COMUNE DI NAPOLI
V° DIREZIONE CENTRALE INFRASTRUTTURE

SERVIZI DI ARCHITETTURA E INGEGNERIA PER LA RIQUALIFICAZIONE DELLA VIA MARINA E L'AMMODERNAMENTO DELLA LINEA TRANVIARIA MUNICIPIO - SAN GIOVANNI

COLLEGAMENTI
VIA COLOMBO E VIA VESPUCCI
STRALCI PLANIMETRICI

Tavola esplicativa quesito 1b

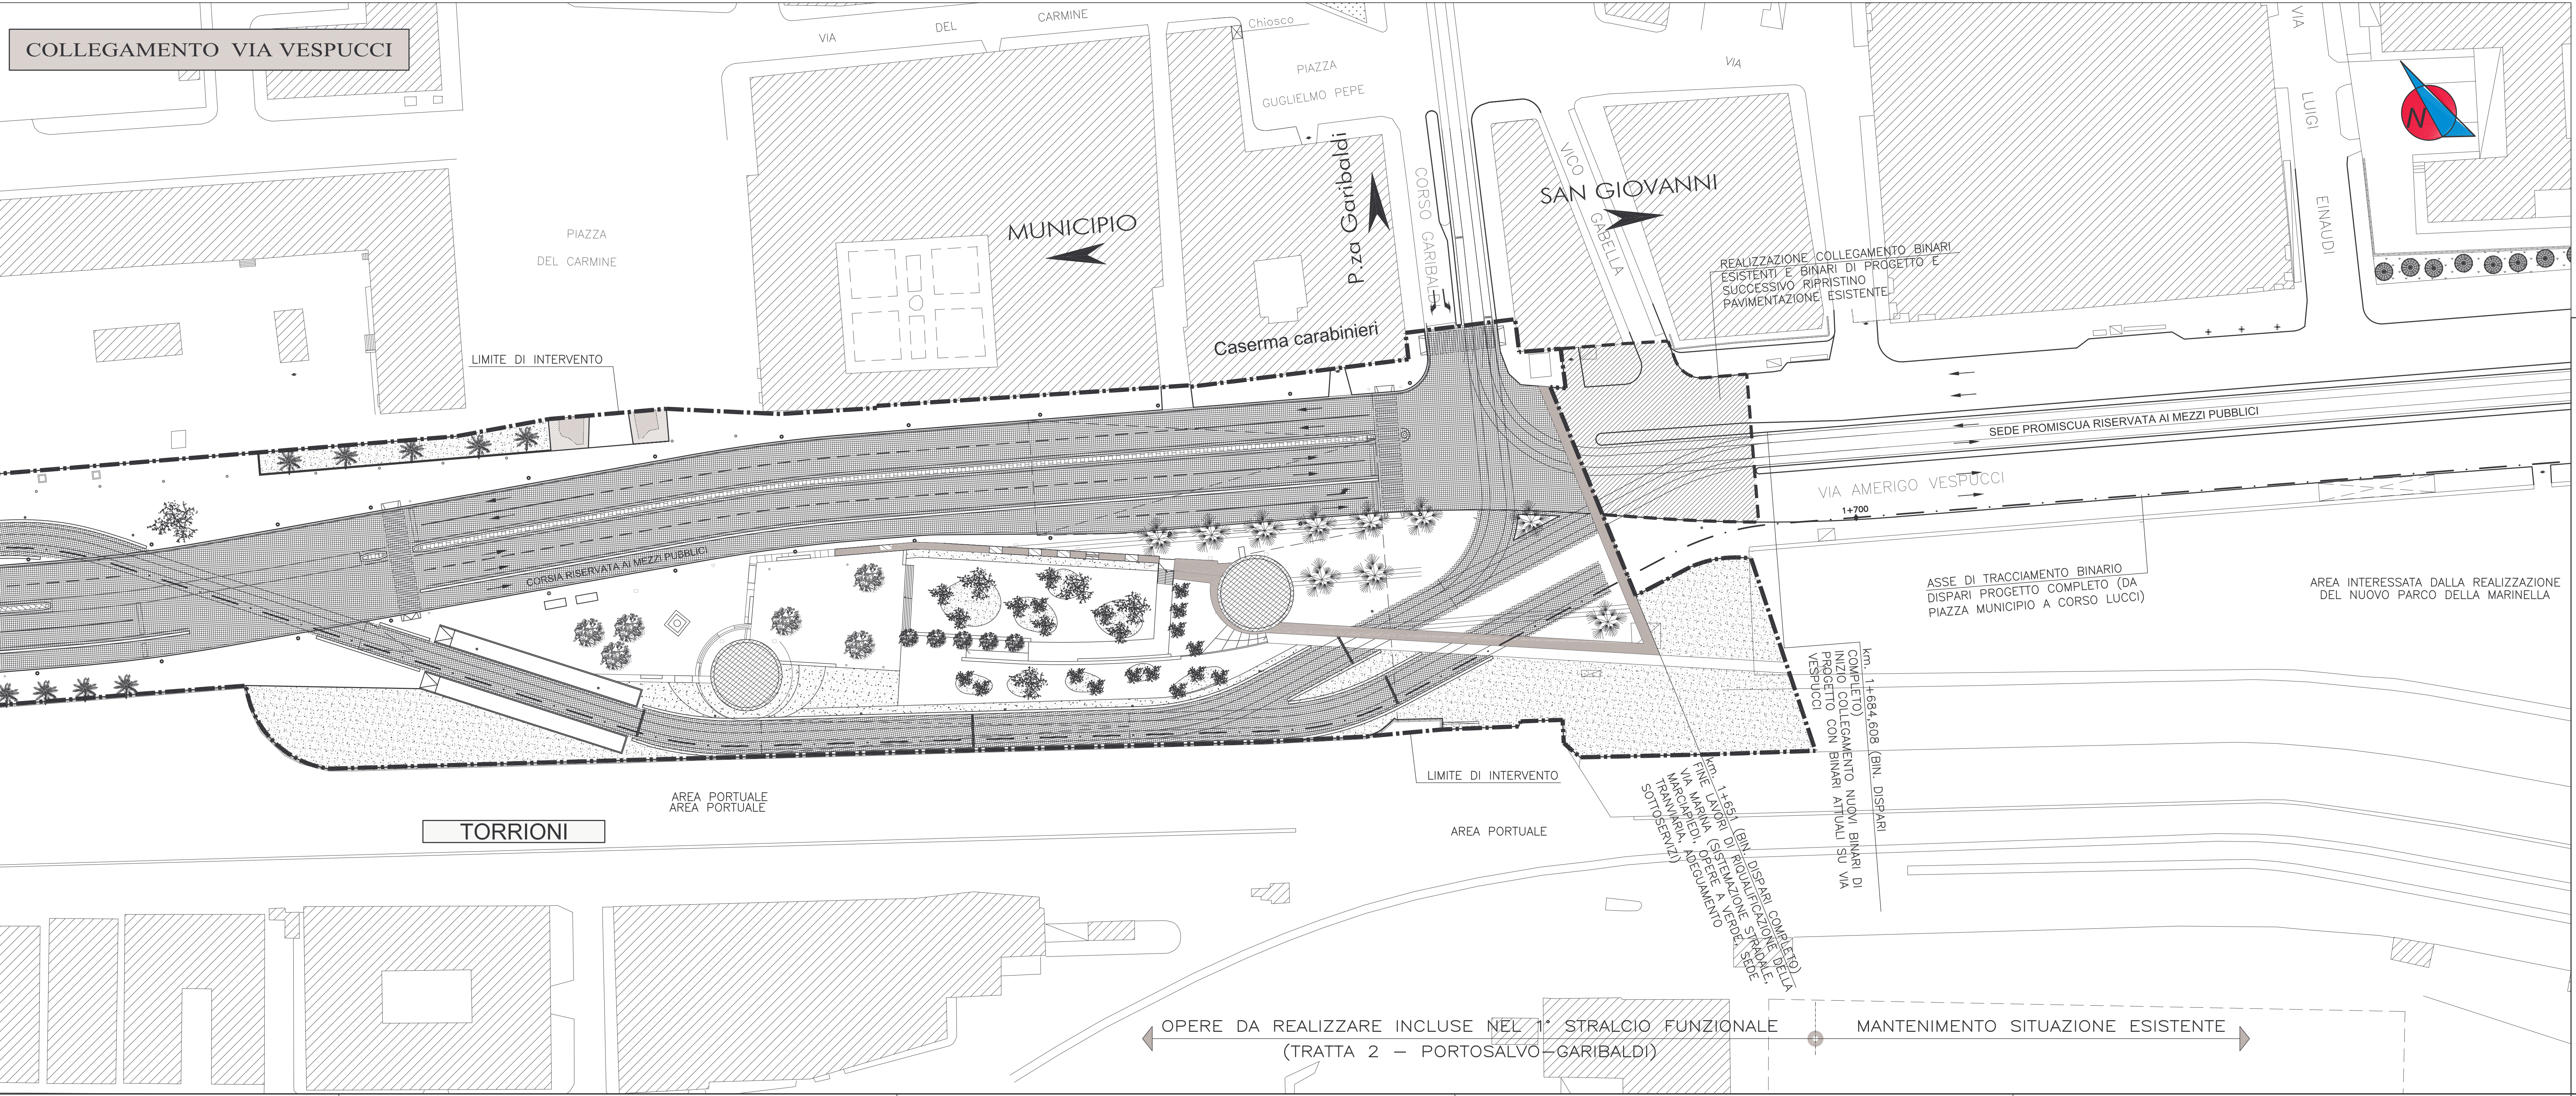
Le indicazioni in merito alla tratta oggetto dell'intervento riportate nei documenti di gara sono tra loro discordanti:
nel Bando di gara predisposto da questa amministrazione e inviato alla GUCE in data 18/7/06, si rinvia a pag. 2 punto II.1.6) Descrizione/oggetto dell'appalto: L'appalto riguarda i lavori di riqualificazione della via Marina e l'ammodernamento della linea tranviaria Municipio - San Giovanni nella Tratta 2 Portosalvo - Garibaldi (dalla progressiva 0+375 alla progressiva 1+504) di lunghezza pari a circa 1130 m nel Capitolato speciale d'appalto Parte "A" - Parte "B", sezione A Opere Civili - documento CT001 - a pag. 10 si rinvia:
Interventi oggetto dell'appalto: L'appalto di cui in oggetto prevede la realizzazione delle opere comprese nel solo tratto incluso tra Porto Salvo (incrocio tra via Colombo e via Campodisola) e corso Garibaldi (incrocio tra via Marina nuova e corso Garibaldi), da prog. 0+424,688 a prog. 1+684,608 (progressive riferite all'asse completo del binario dispari) con una lunghezza della tratta pari a 1259,920 metri. Si chiede pertanto di specificare le progressive chilometriche della tratta oggetto di intervento con riferimento alla tavola PT002, facente parte della documentazione di gara, o ad altro documento che consenta di individuare univocamente le progressive di inizio e fine intervento.

Con riferimento alle progressive di inizio e fine dei lavori oggetto dell'appalto, si precisa quanto di seguito indicato.
Come noto, i lavori oggetto dell'appalto comprendono due componenti: lavori di riqualificazione della via Marina; lavori di ammodernamento della sede tranviaria.
Con riferimento ai lavori di riqualificazione della via Marina (sede stradale, marciapiedi, opere a verde, nuova sede tranviaria, adeguamento sottoservizi), essi iniziano alla progressiva 0+424,688 dell'asse binario dispari (direzioni San Giovanni) dell'intero tracciamento da piazza Municipio a Corso Lucci e terminano alla progressiva 1+651.
Con riferimento ai lavori di ammodernamento della linea tranviaria, essi comprendono, oltre alla nuova sede tranviaria, due tratti di collegamento della linea tranviaria dalla posizione centrale attuale alla posizione laterale di progetto, posti alle estremità della tratta in appalto. Con riferimento alle progressive, questi due tratti di collegamento si sviluppano come segue:

- il tratto di collegamento dal lato di piazza Municipio inizia alla progressiva 0+357 del binario dispari completo e termina alla progressiva 0+424,688;

- il tratto di collegamento dal lato di corso Garibaldi inizia alla progressiva 1+651 e termina alla progressiva 1+684,608 dello stesso asse.
Si precisa che i lavori in appalto comprendono le opere relative ai citati due tratti di collegamento, necessari a dare funzionalità all'intervento. Tali opere sono state considerate nella Lista delle categorie di lavoro e forniture previste per l'esecuzione dell'appalto (Parte 4 allegata al Disciplinare di gara).
Si faccia peraltro riferimento a quanto previsto al punto 2.3, lettera C.1) del Disciplinare, ove si riporta, tra l'altro, che: "...l'Offerente è tenuto ad integrare o ridurre le quantità che valuta carenti o eccessive ed a inserire le voci e le relative quantità che ritiene mancanti, rispetto a quanto previsto negli elaborati grafici e nel capitolato speciale nonché negli altri documenti che è previsto facciano parte del contratto, applicando i prezzi unitari che ritiene di offrire.
